Expertise périodique

AUTRE QUAI I

Exercice 2024

Expertise périodique n° S81056 / 1299126

EGXX19

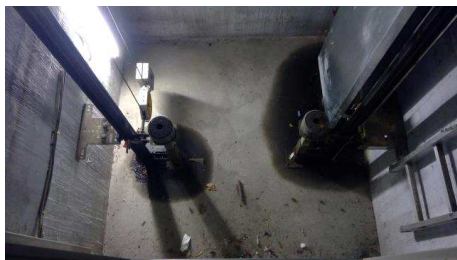
Capoter le limiteur.
